図書番号 KK7-051_改 4
提出年月日 2020年7月22日
東京電力ホールディングス株式会社

工事計画に関するヒアリングにおける事前確認について（原子炉冷却系統施設）

○対象資料名：【原冷】主要設備リスト

高圧炉心注水系ポンプの揚程算出における水源と移送先の圧力差、静水頭及び配管・弁類圧力損失の評価範囲について、図 1-1 及び図 1-2 の高圧炉心注水系の系統概略図に示す。

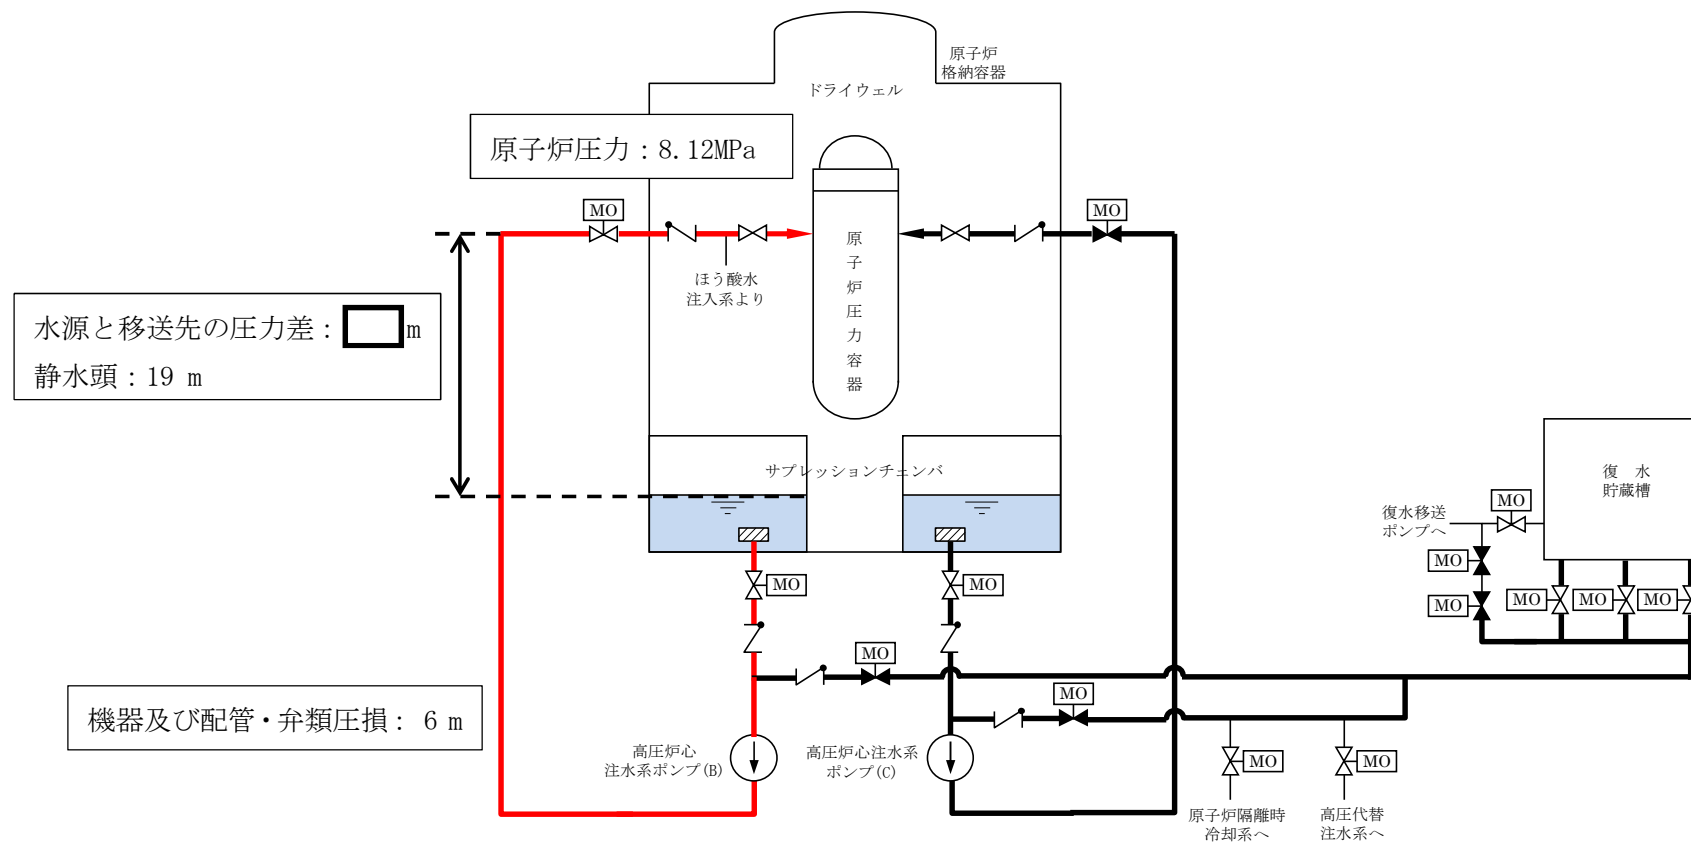
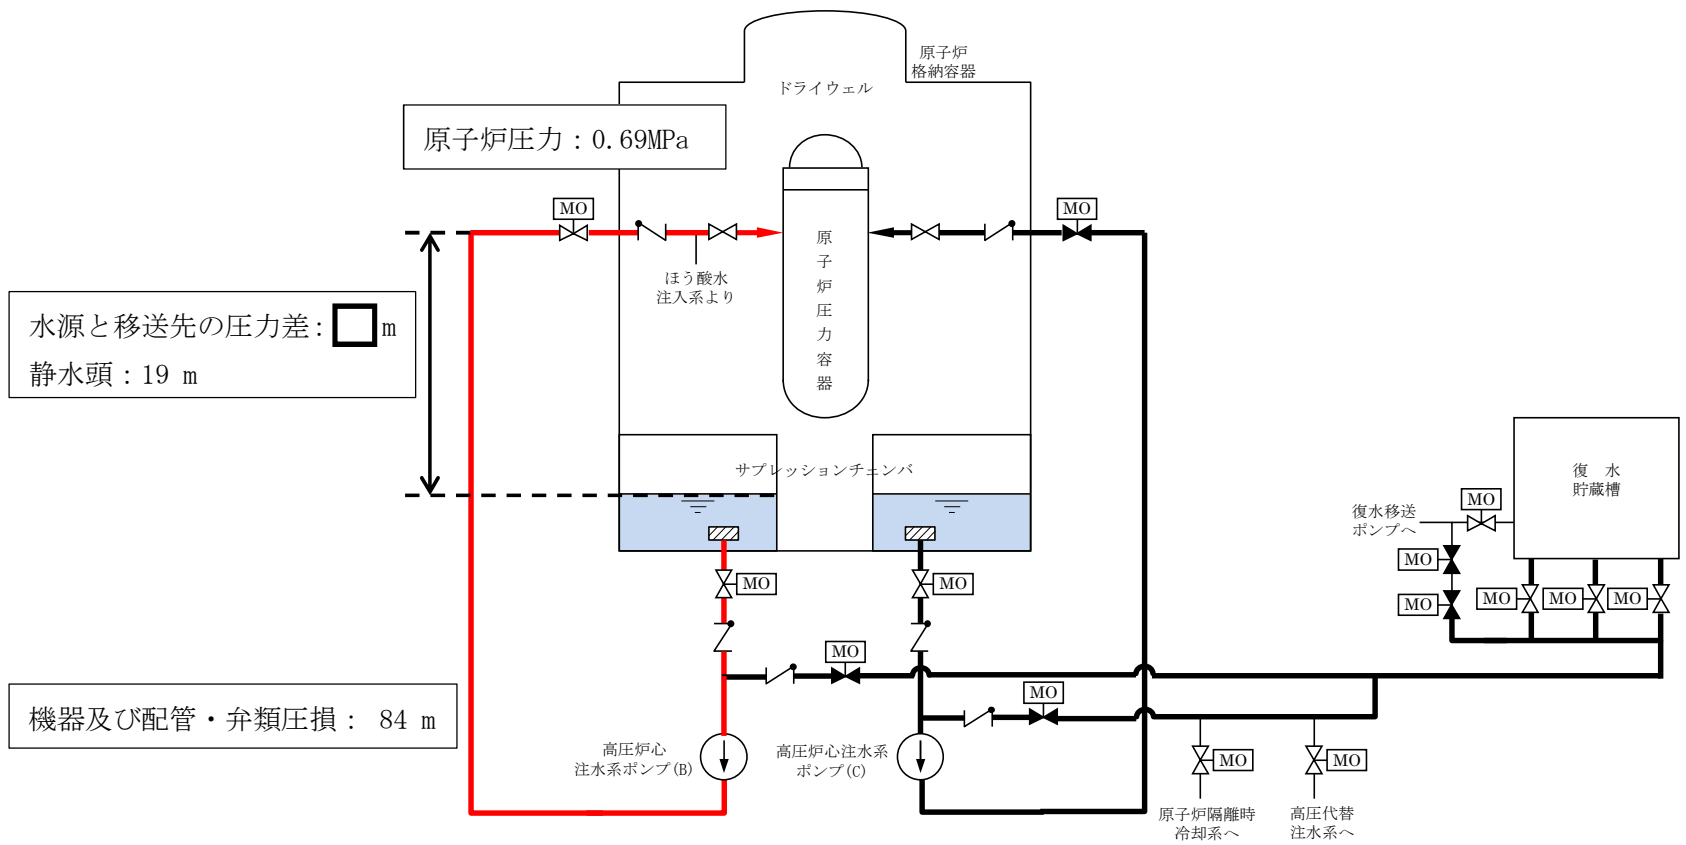
該当ページ	確認内容
P 1 3 9～ 高圧炉心注水系ポンプ	<p>1) 2. 揚程の説明では、高圧時と低圧時でそれぞれ、圧損の内訳について、流路踏まえて明確にすること。</p> <p>《回答》</p> <ul style="list-style-type: none"> ・高圧時と低圧時においても同一の流路を使用致します。移送先である原子炉圧力容器の圧力が高圧時と低圧時で異なるため、水源と移送先の圧力差が異なります。また、ポンプの流量も高圧時と低圧時で異なるため、流路圧損並び機器圧損が異なります。 ・流路圧損並び機器圧損については、水源から RPV までの配管及び機器の圧損を算出をしております。
P 1 4 4～ 高圧炉心注水系ストレーナ	<p>2) 3. 最高使用温度に関して、DB側の104℃に対する説明が無いが、適切でしょうか。（もし、説明抜けであれば、他にないか確認すること）</p> <p>《回答》</p> <ul style="list-style-type: none"> ・DBの説明につきましては、(概要)に記載の通り、過去に認可された工事計画のIV-3「設定根拠に関する説明書」を呼び込んでいるため、説明抜けではございません。
同上	<p>3) 3. 最高使用温度に関して、有効性評価（停止機能喪失）時を上回る120℃とする、とある。一方でRHRストレーナの評価は、有効性評価（全交流動力電源喪失）時を上回る166℃としている。同じサプレッションチェンバのプール水温度として最高使用温度の記載の考え方を説明すること。</p> <p>《回答》</p> <ul style="list-style-type: none"> ・当該システムが使用される条件でのサプレッションチェンバのプール水温度を記載する方針としております。 <p>高圧炉心注水系を使用するのは、有効性評価解析における原子炉停止機能喪失の際、残留熱除去系は使用するの、有効性評価解析における全交流動力電源喪失の際となり、使用する事故シーケンスが異なるため、サプレッションチェンバのプール水温度が異なります。</p>
同上	<p>4) 個数は、4、であるが、4（2個を1組）と記載したほうがわかりやすいため、記載を検討願います。</p> <p>《回答》</p> <ul style="list-style-type: none"> ・ご指摘事項を踏まえ、4（2系列のそれぞれで2個を1組）に記載を修正致します。

原子炉隔離時冷却系ポンプの揚程算出における水源と移送先の圧力差，静水頭及び配管・弁類圧力損失の評価範囲について，図 2-1 及び図 2-2 の原子炉隔離時冷却系の系統概略図に示す。

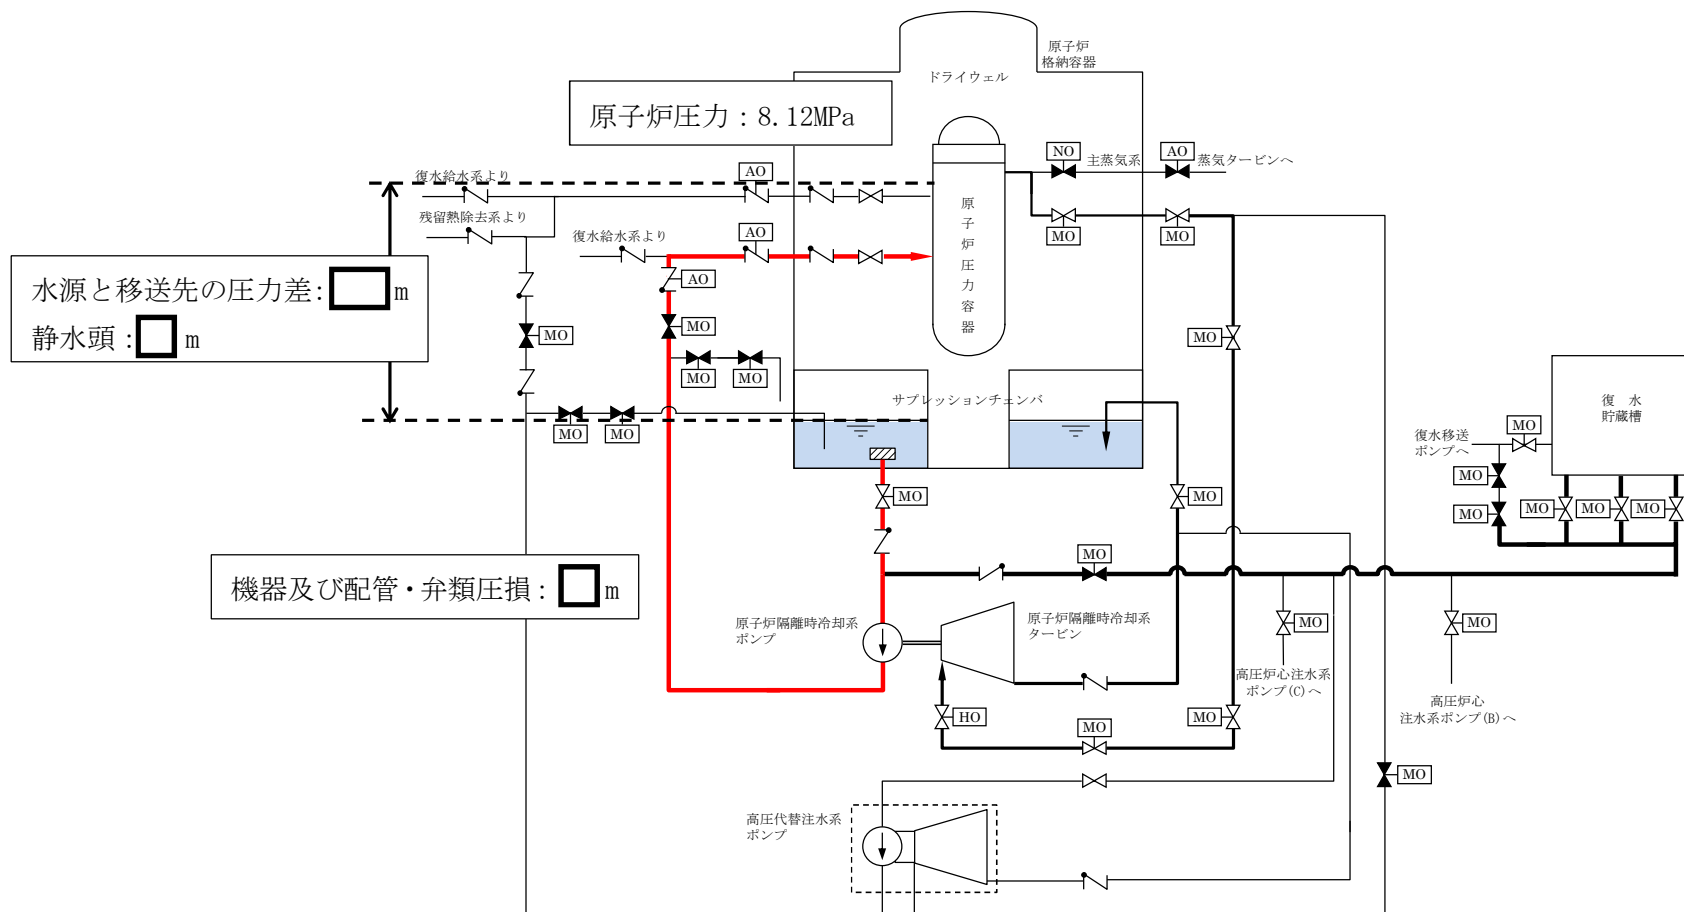
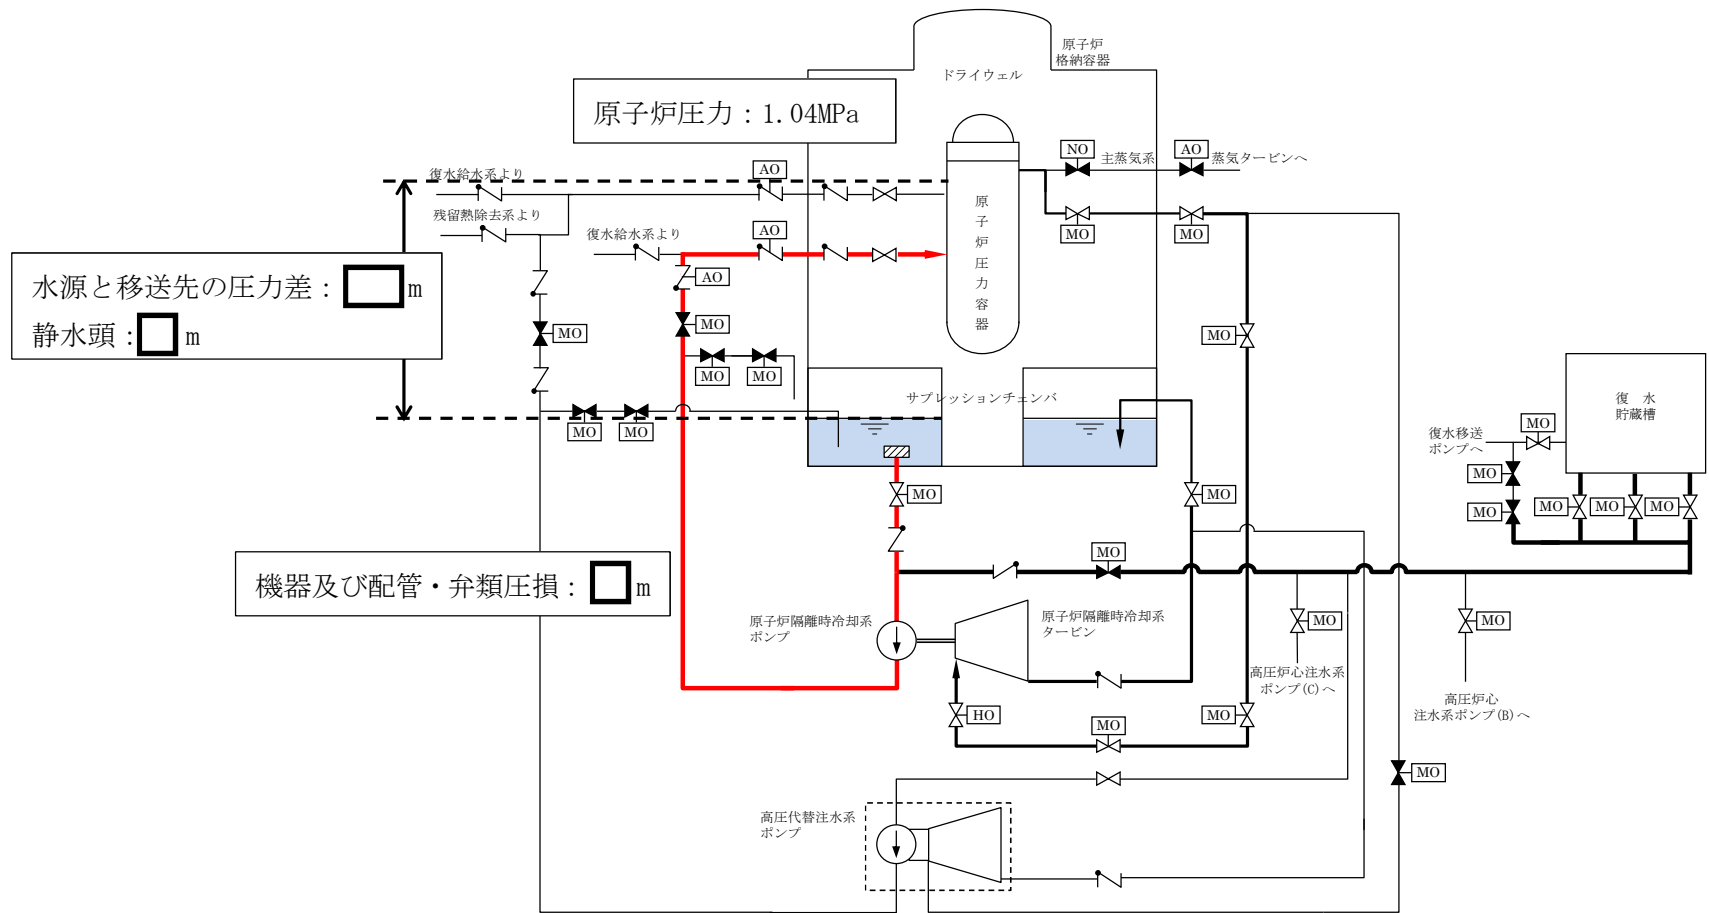
該当ページ	確認内容
P178～、 原子炉隔離時冷却系ポンプ	<p>1) 2. 揚程の説明で、原子炉冷却材補給機能と非常用炉心冷却系機能のうち、揚程の大きい方を考慮して決定する、とあるが、その後の説明において、どのような結果となるのか明記し説明すること。</p>
	<p>《回答》</p> <ul style="list-style-type: none"> ・非常用炉心冷却系機能で使用する場合、LOCA 時のドローダウン水量を考慮するため、原子炉冷却材補給機能で使用する場合よりも水源の水位が低く静水頭は大きくなり、必要揚程が大きくなることから、ここでは、非常用炉心冷却系機能の揚程の根拠のみを記載しております。
同上	<p>2) 揚程の説明では、圧損の内訳について、流路を明確にすること。</p>
	<p>《回答》</p> <ul style="list-style-type: none"> ・流路圧損並びに機器圧損については、水源から RPV までの配管及び機器の圧損を算出をしております。
P182～、 RCIC ストレーナ	<p>3) S/C のプール水の各最高使用温度のバウンダリを図示して、各ストレーナ（RCIC、RHR、HPCF）の温度評価の考え方を説明すること。</p>
	<p>《回答》</p> <ul style="list-style-type: none"> ・重大事故等時に各系統を使用する際のプール水の温度を記載しております。
P193、 主配管	<p>4) リコンビネーションティーについて、機能・構造を説明すること。</p>
	<p>《回答》</p> <ul style="list-style-type: none"> ・高温水と低温水が混合する箇所においては、温度変動による熱疲労が生じるため、これを防止する目的として急激な温度変動が生じない構造としております。添付資料 2 にリコンビネーションティーの構

図 3-1 高圧代替注水系の系統概略図

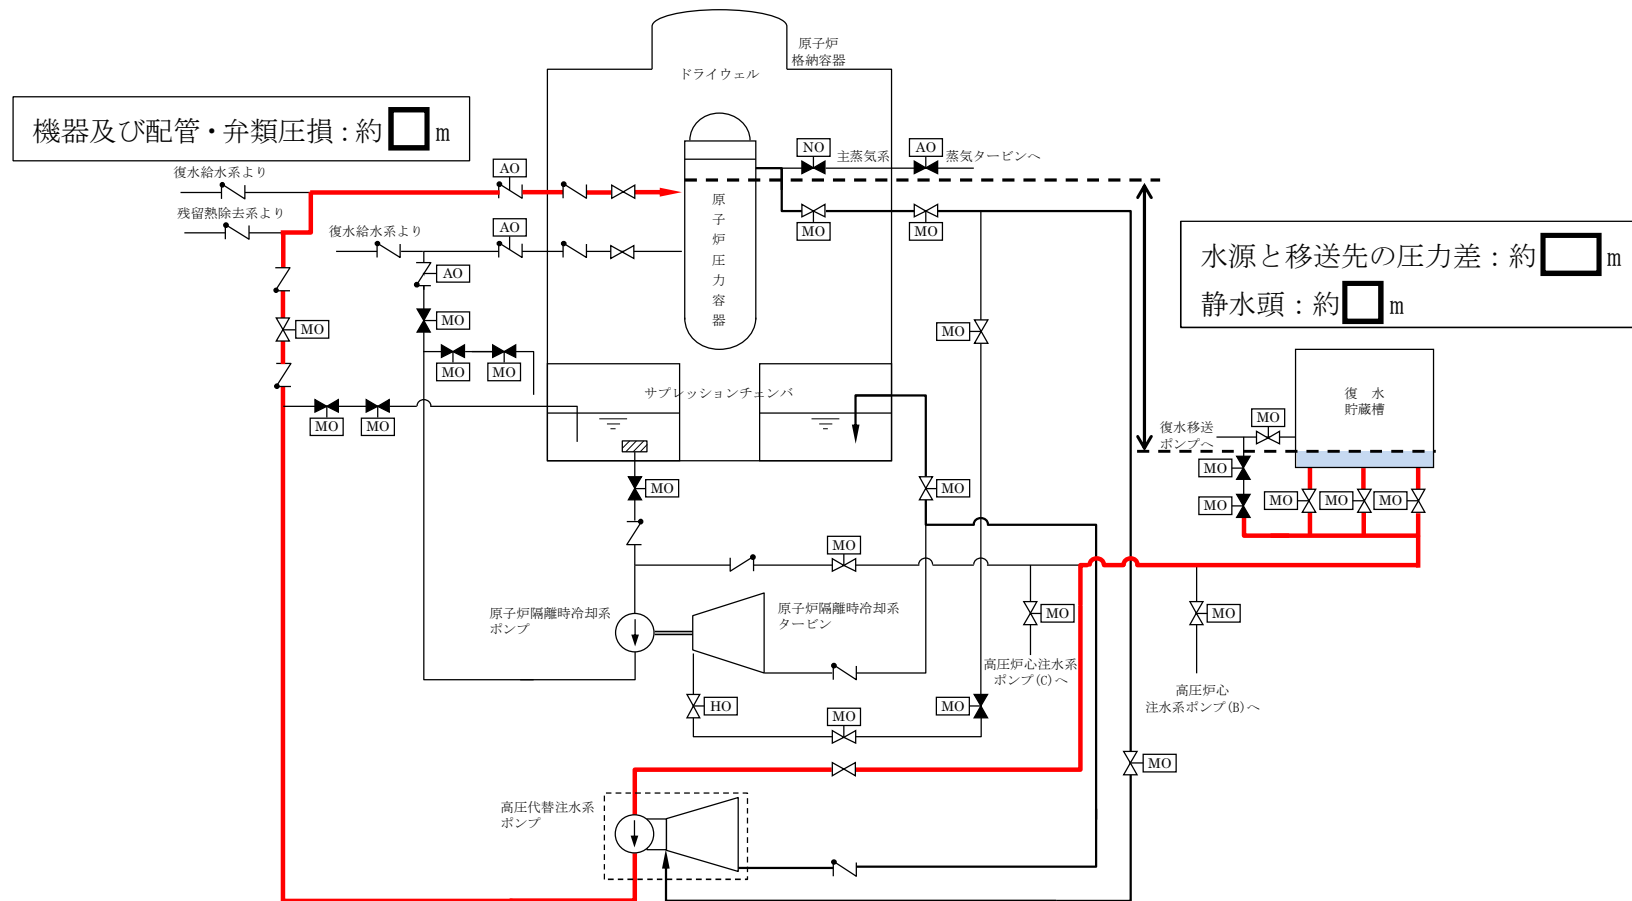
該当ページ	確認内容
P 1 9 5、 高压代替注水系ポンプ	<p>1) 揚程算出の根拠に用いた圧損の内訳について、どこの高低差、どこの圧力損失なのか系統図等で明確にして説明すること。（新規ポンプの性能評価（圧損評価）については、可搬型も含めて補足説明資料等でまとめて整理して明確に示すこと）</p>
	<p>《回答》</p> <p>・添付資料 3 にて、高压代替注水系ポンプの揚程算出の考え方を整理致しました。</p> <p>ご質問頂きました内容に対する回答として、当該資料の整理で問題がないようでしたら、他系統についても同様の資料をご提示させていただきます。</p>
